Mission régionale d'autorité environnementale  
**Grand Est**

**Avis sur le projet d'exploitation  
de la centrale photovoltaïque de Cirey-sous-Vezouze (54)  
porté par la société SARL CS 41**

n°MRAe 2022APGE143

**Figure 3: Carte des habitats biologiques**

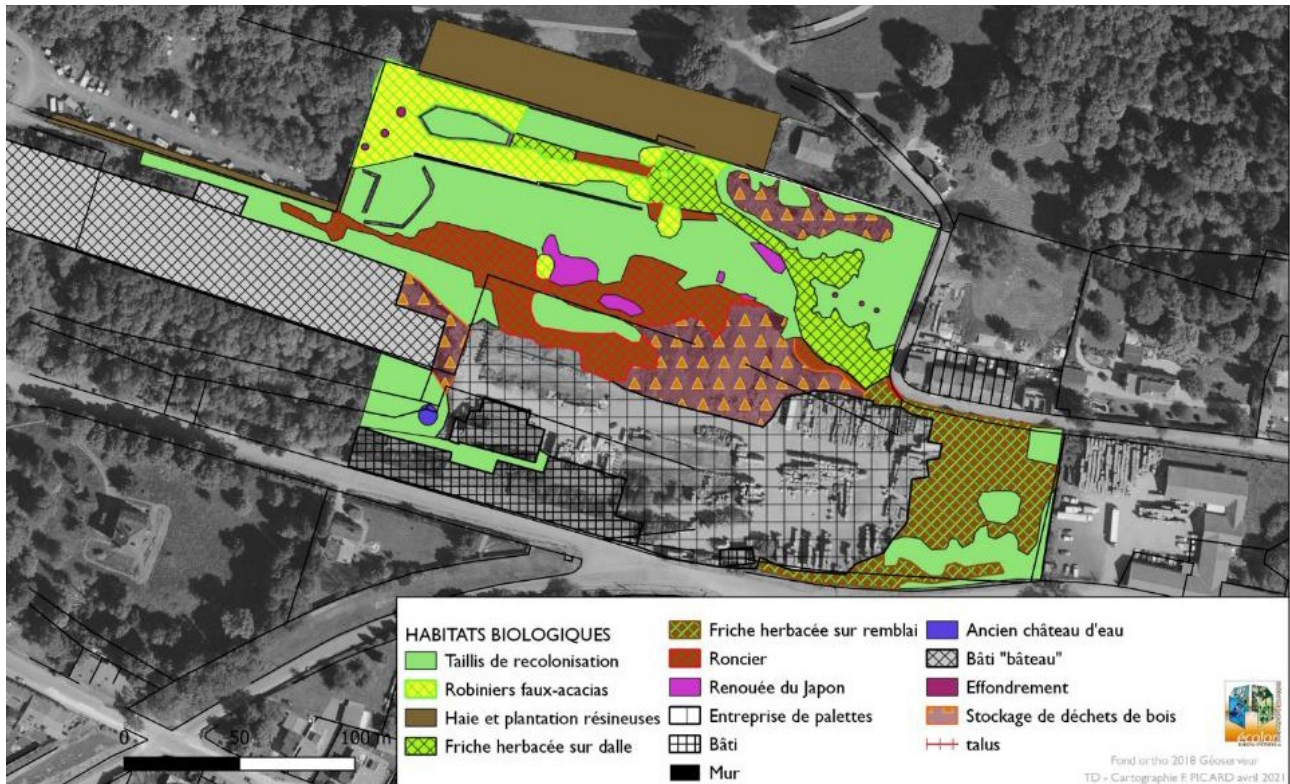
L'Ae considère que les risques d'impacts liés à la prolifération de plantes invasives sont forts en raison de la présence d'une forte population de Renouée du Japon et de la présence de Robinier faux acacia. En effet, la Renouée du Japon par sa taille peut porter ombrage aux panneaux photovoltaïques, et par la puissance de ces jeunes pousses, elle peut détériorer les installations dans le sol.

**Aussi l'Ae recommande au pétitionnaire de :**

- **réutiliser les matériaux du site et de pas exporter d'éventuels matériaux excédentaires sans précaution ;**
- **mettre en place des mesures de suivi, des opérations spécifiques de lutte et de maîtrise du développement des espèces invasives.**
